SCHEDA R2 - Tarature e modifiche

Modifica per annullare l'inoltro della chiamata in servizio notte

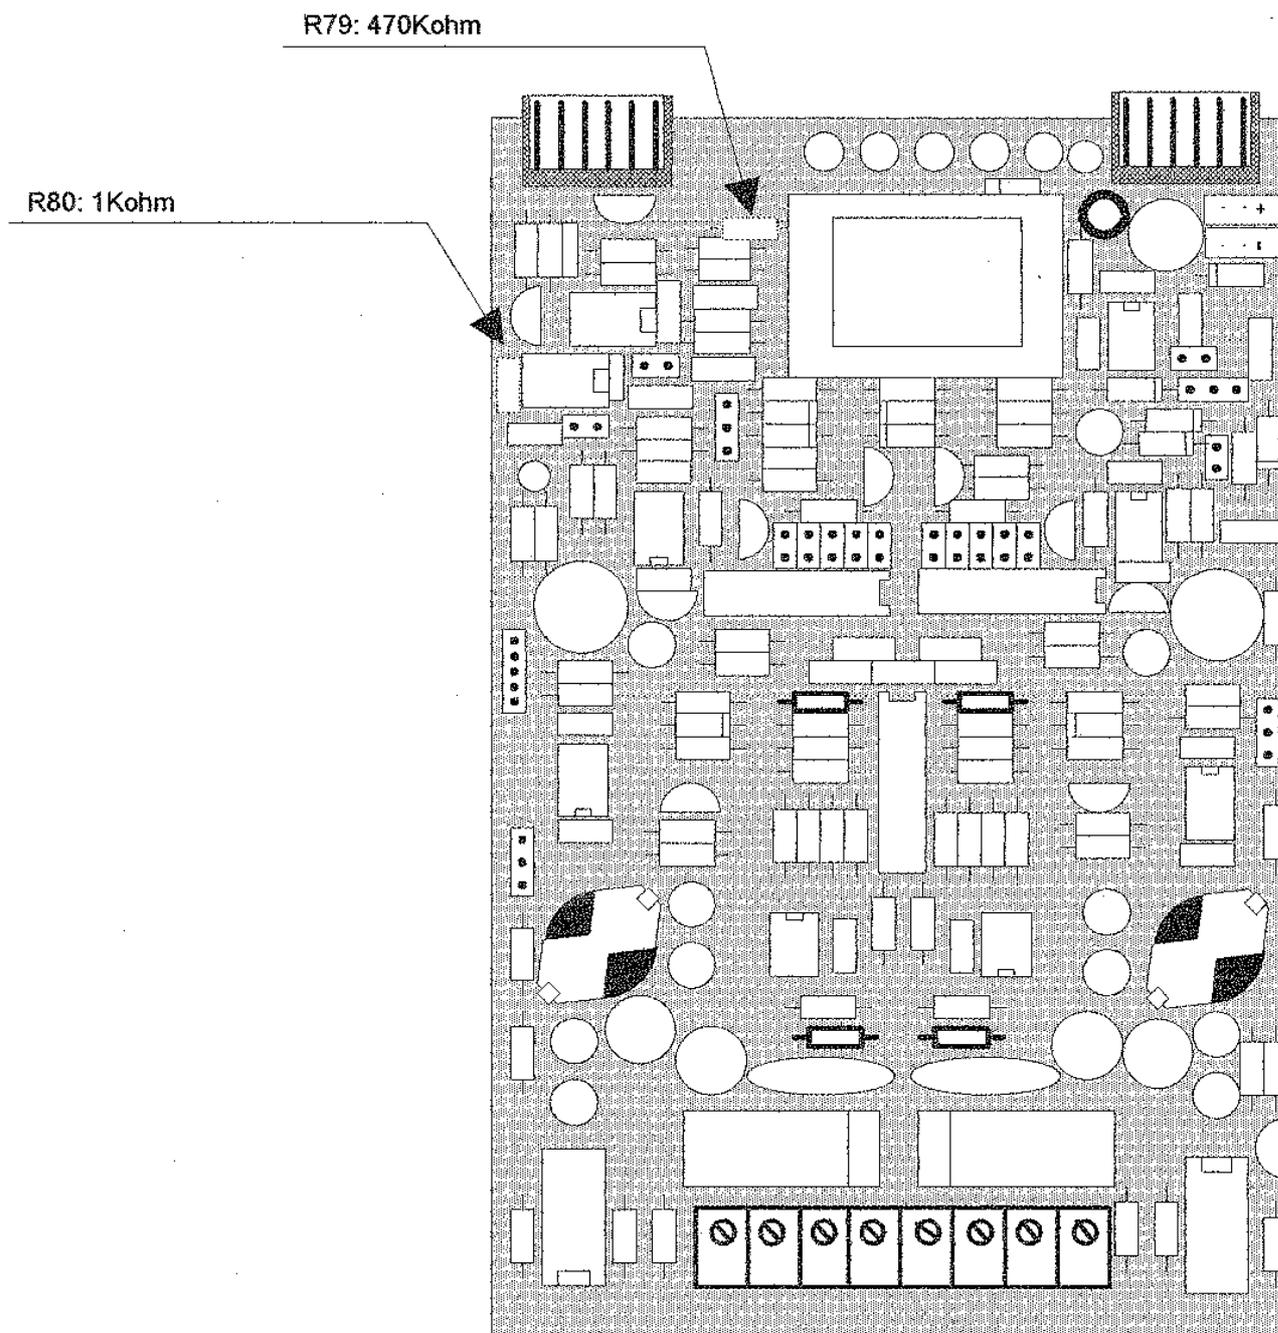
Questa modifica permette di disabilitare il rilancio della chiamata durante il servizio notte. Il telefono a valle squillerà soltanto PRIMA che si sia attivato il risponditore; dopodiché continuerà ad erogare il messaggio sulla linea urbana per il tempo prefissato senza inoltrare la chiamata. Il funzionamento in servizio giorno rimane inalterato.

1. Inserire la resistenza R79 del valore di 470Kohm nella propria posizione (già prevista sullo stampato)
2. Inserire la resistenza R80 del valore di 1Kohm nella propria posizione (già prevista sullo stampato)

Taratura res. R24 ed R45 (adattamento al centralino)

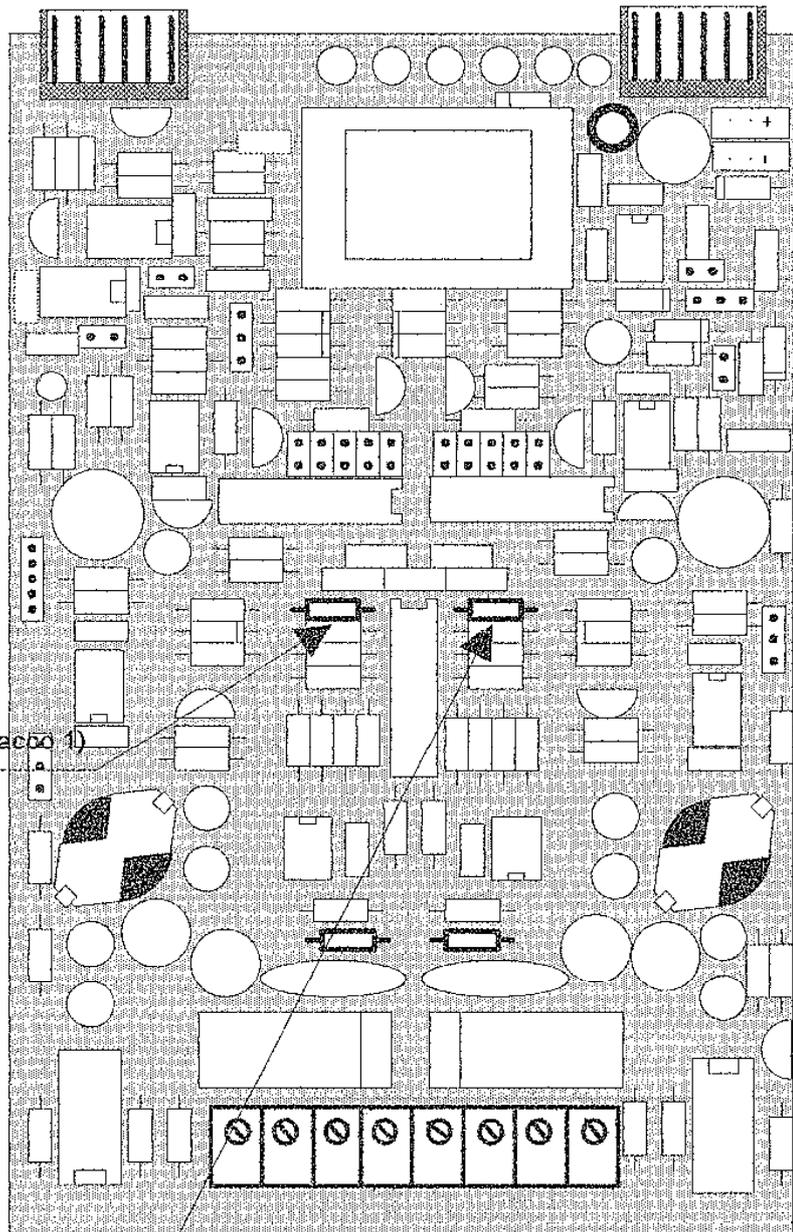
Le resistenze per l'adattamento al centralino hanno un valore di default di 4.7Kohm. Se tale valore risulta inadatto al centralino sul quale si vuole installare il risponditore si possono avere i seguenti problemi:

A. LA SCHEDE RISPONDE PER UN ISTANCE MA ENTRO POCHI SECONDI CESSA L'IMPEGNO E SI SPEGNE IL LED VERDE il valore installato è troppo alto; diminuire R24 ed R45 fino alla eliminazione del problema (valore minimo: 100ohm)

B. LA SCHEDE NON SI DISATTIVA QUANDO SI RISPONDE DAL TELEFONO A VALLE: il valore installato è troppo basso; aumentare R4 ed R30 (valore massimo 220Kohm)

Per verificare la corretta taratura di R24 ed R45 verificare che la scheda risponda allo squillo programmato; mantenga l'impegno linea e si disattivi solo quando avviene la risposta dal telefono a valle.

R24: resistenza adattamento centralino (attacco 1)

R45: resistenza adattamento centralino (attacco2)

installazione di un timer / disabilitazione commutatore

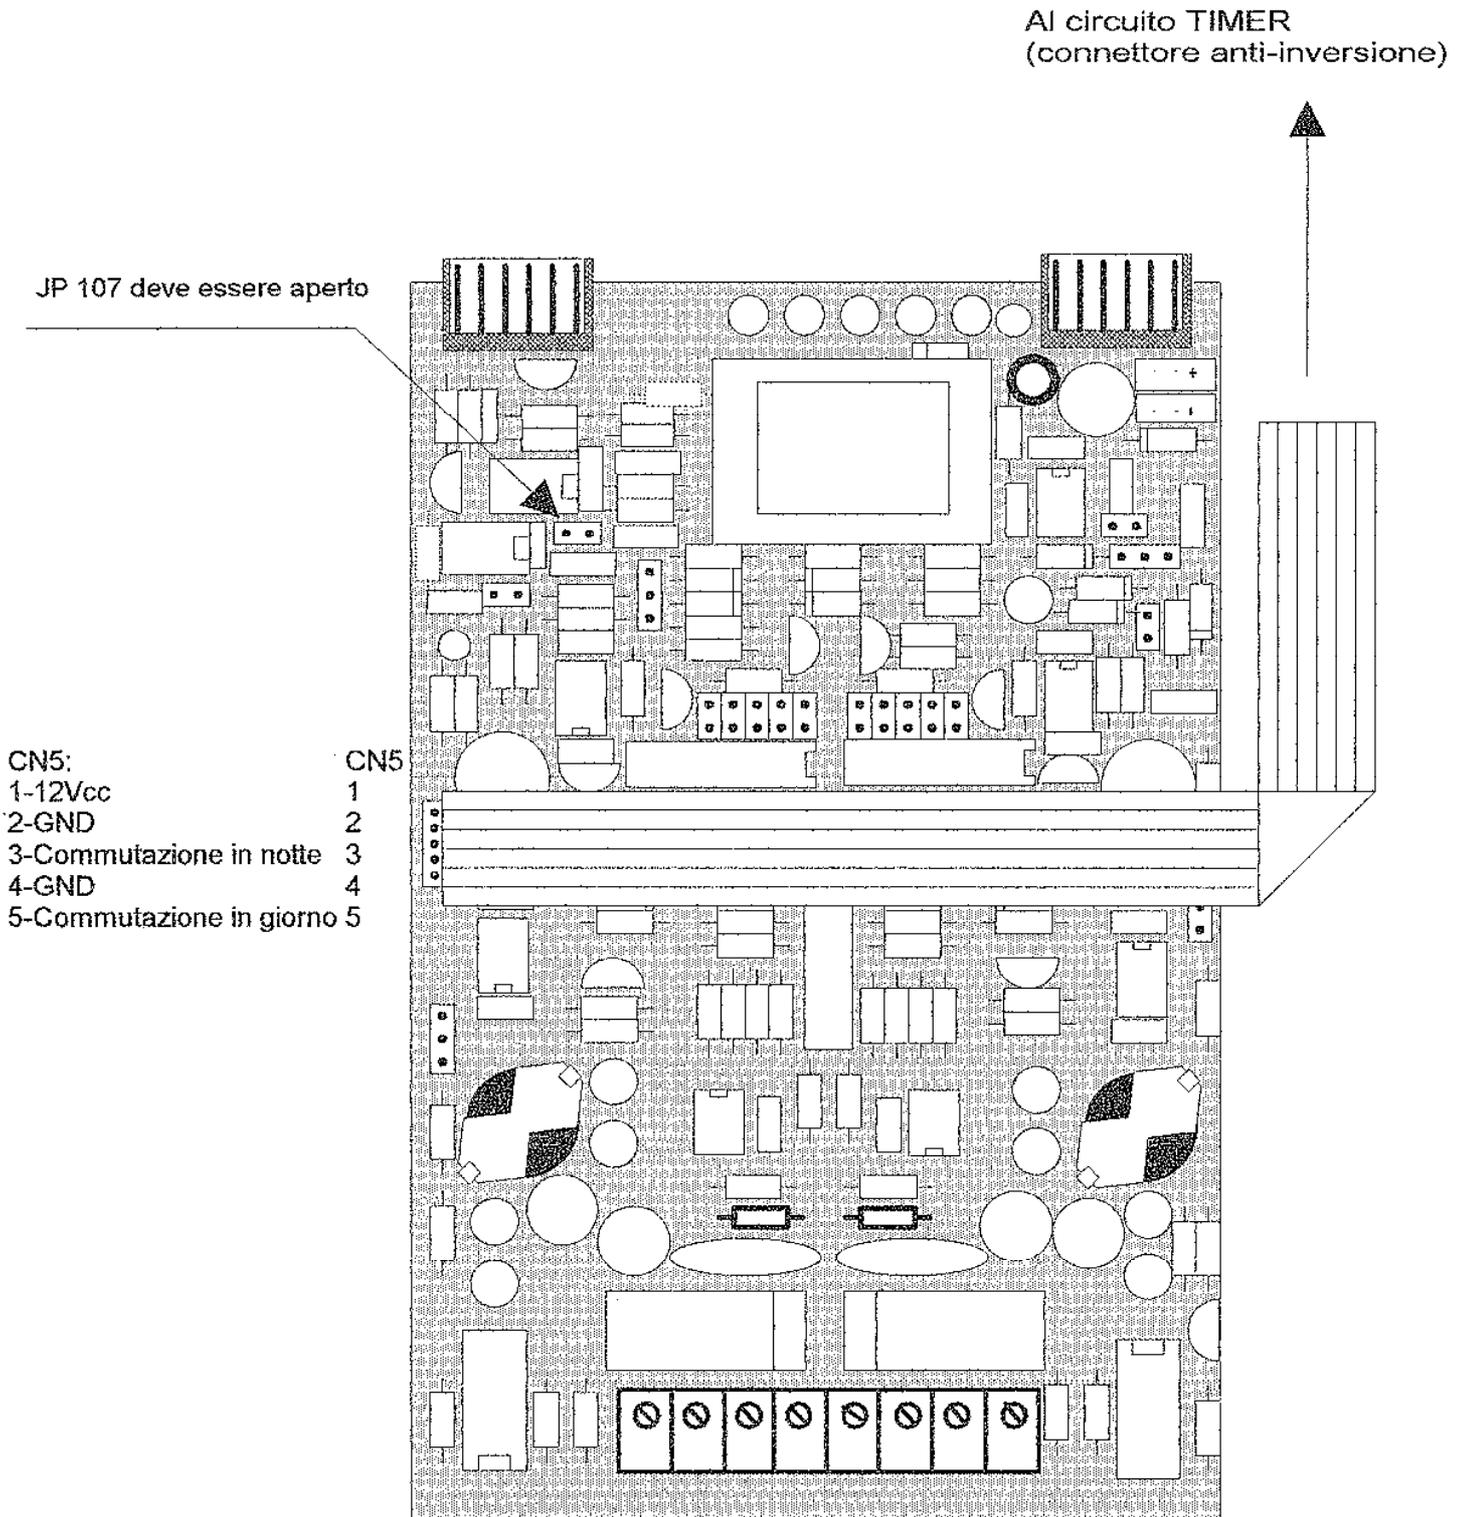
1. Inserire il cavo timer in CN5. (Il cavo stesso deve passare **SOPRA** la scheda)
2. Eliminare il JP107 per disabilitare il commutatore (se questa operazione non viene eseguita si ha un conflitto tra timer e commutatore)

Taratura resistenze R4 ed R30 (adattamento alle L.U.)

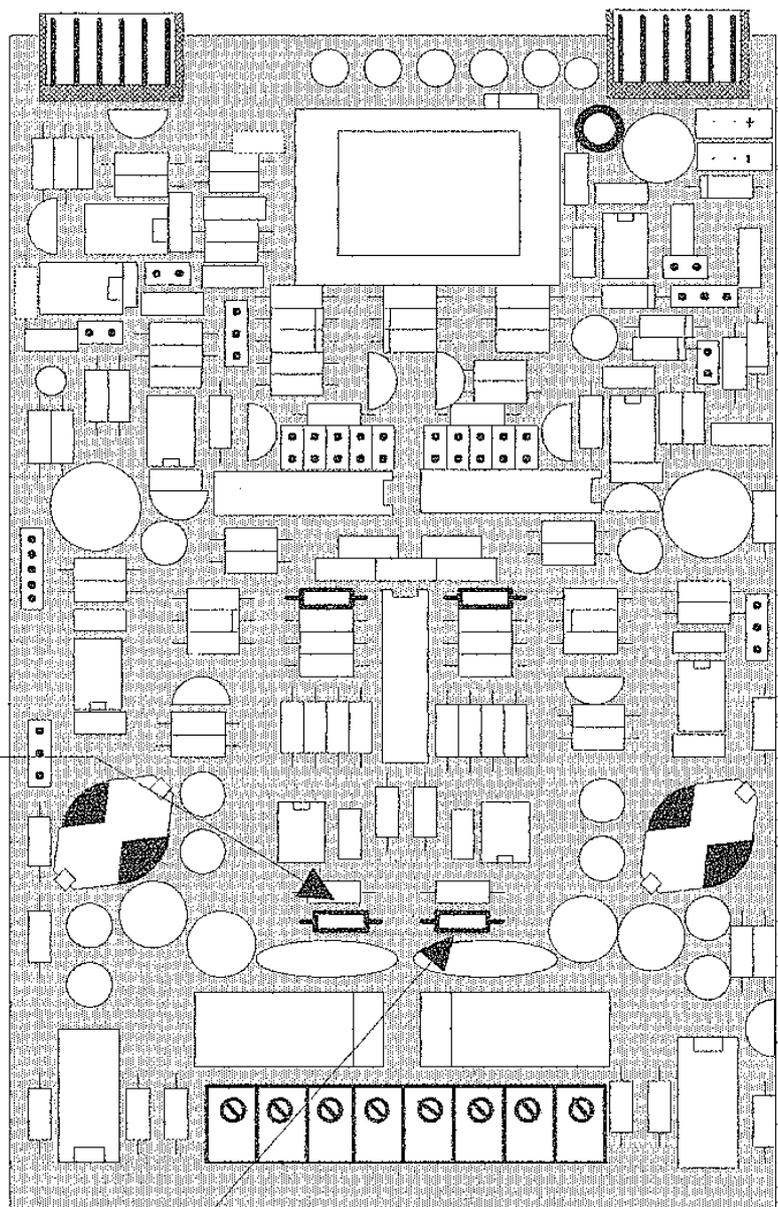
Le resistenze per l'adattamento alla linea urbana hanno un valore di default di 33Kohm.

A. LA SCHEDA NON RISPONDE: il valore installato è troppo alto; diminuire R4 ed R30 fino alla eliminazione del problema (valore minimo: 1Kohm)

B. LA SCHEDA SI ATTIVA DURANTE LA SELEZIONE VERSO L'ESTERNO IN DECADICO. E NON FA ESEGUIRE UNA CORRETTA SELEZIONE: il valore installato è troppo basso; aumentare R4 ed R30 (valore massimo 220Kohm)

Per verificare la corretta taratura di R4 ed R30 verificare che la scheda risponda allo squillo programmato; inoltre verificare che, selezionando una serie di "0" in decadico dal telefono verso l'esterno, non si accendano mai, neanche per un istante, i led di impegno linea.

R4: resistenza adattamento L.U. 1

R30: resistenza adattamento L.U. 2

Modifica per dividere la scheda in due sezioni (1+1 linea) ciascuna con un parlatore proprio

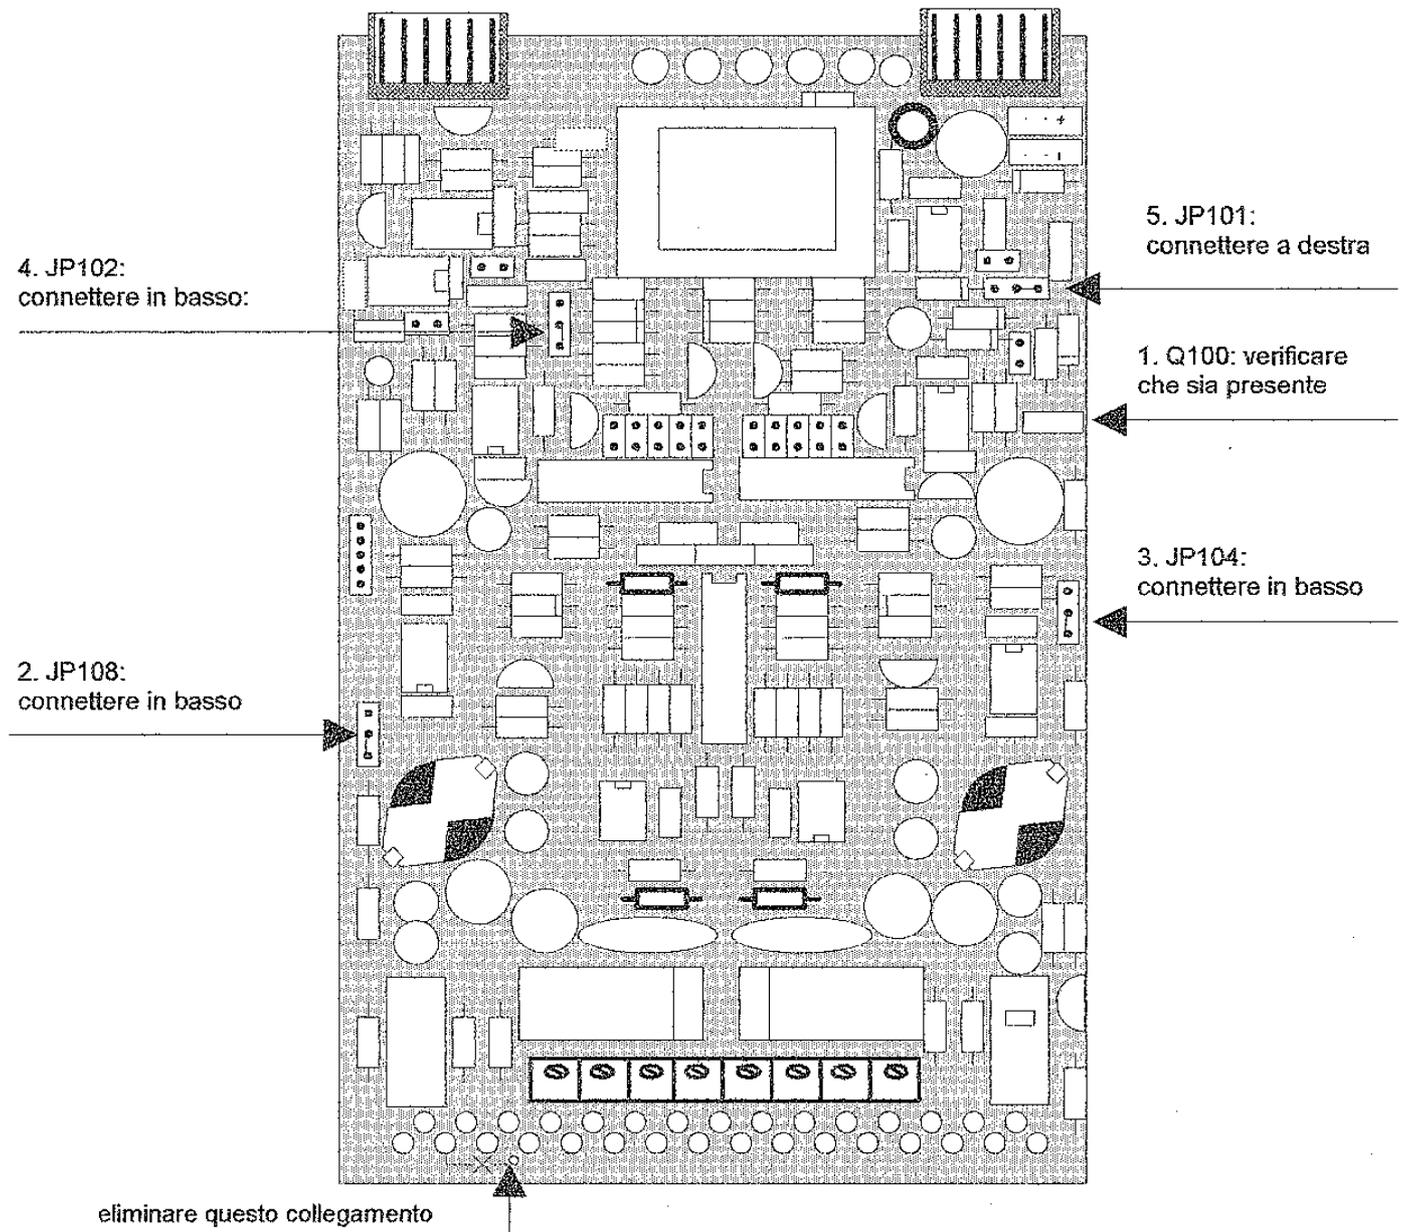
Questa modifica permette di fare sì che la scheda si comporti come una coppia di risponditori (ciascuno per ogni linea) completamente indipendenti l'uno dall'altro.

1. Verificare la presenza di Q100
2. Verificare che il ponticello JP108 sia chiuso verso il basso
3. Spostare il ponticello JP104 verso il basso
4. Spostare il ponticello JP102 verso il basso
5. Spostare il ponticello JP101 verso destra
6. Eliminare il bypass (o la resistenza da 0ohm) presente tra il pin3 del connettore DIN e la pista. N.B. Questo bypass può trovarsi anche sul lato inferiore della scheda.

Modifiche al circuito di inoltro della chiamata per rendere lo squillo compatibile ad alcuni centralini.

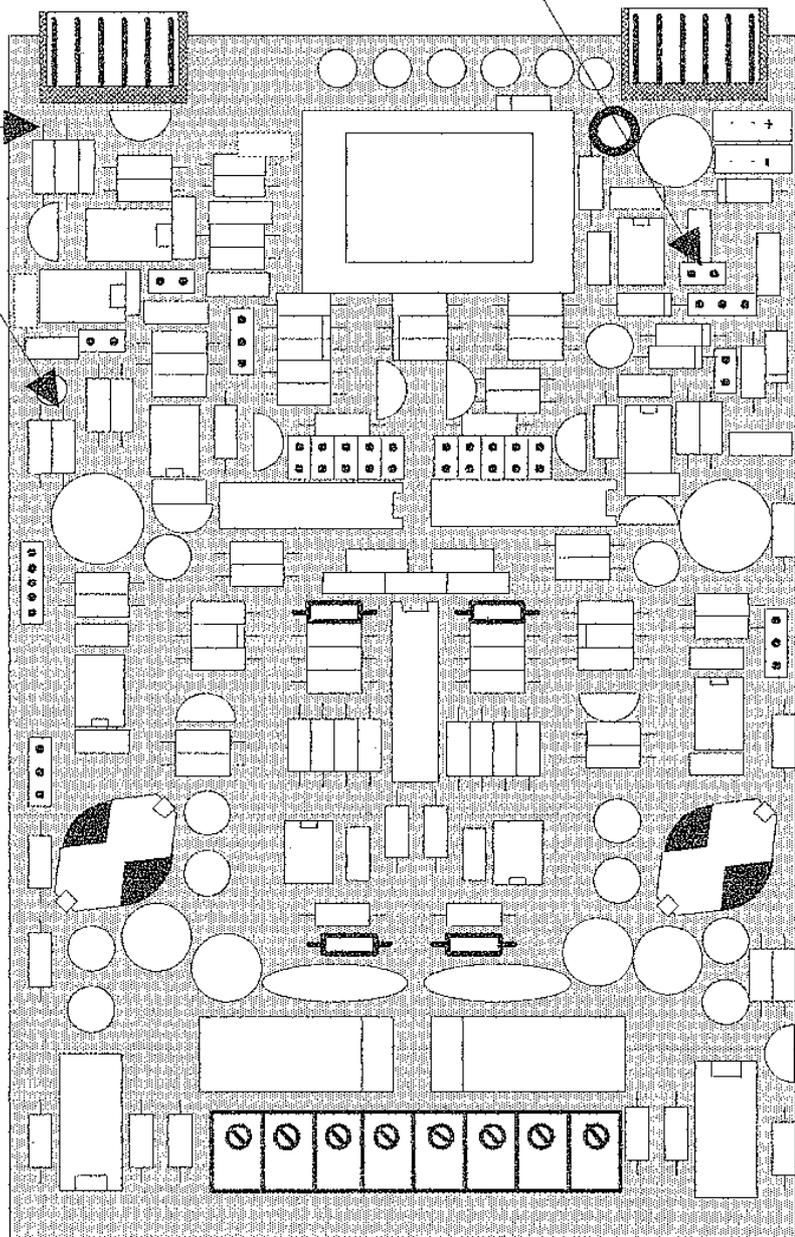
Su alcuni tipi di centralini può accadere che lo squillo che la scheda genera non sia "leggibile" dal centralino stesso che si trova a valle. Tale problema può essere dovuto sia alla frequenza dello squillo che la scheda genera (30Hz), sia alla cadenza (1sec squillo 4sec non squillo - in tal caso è anche possibile che il centralino rigeneri una chiamata "a singhiozzo")

PER PORTARE LA FREQUENZA DELLO SQUILLO DA 30 A 50Hz:
Sostituire la R65 del valore di 220Kohm con una da 150Kohm

PER AUMENTARE LA CADENZA DELLO SQUILLO OGNI 2sec:
Sostituire la R69 del valore di 220Kohm con una da 100Kohm

N.B. SOLTANTO Nel caso in cui nessuna delle due modifiche dia risultati soddisfacenti provare a chiudere il ponticello JP100 (per aumentare la tensione di linea)

JP100: chiuso aumenta la tensione della linea rigenerata dalla scheda verso il centralino

R65: passa da 220K a 150K ed aumenta la frequenza dello squillo a 50Hz

R69: passa da 220K a 100K ed aumenta la cadenza dello squillo ogni 2 sec.
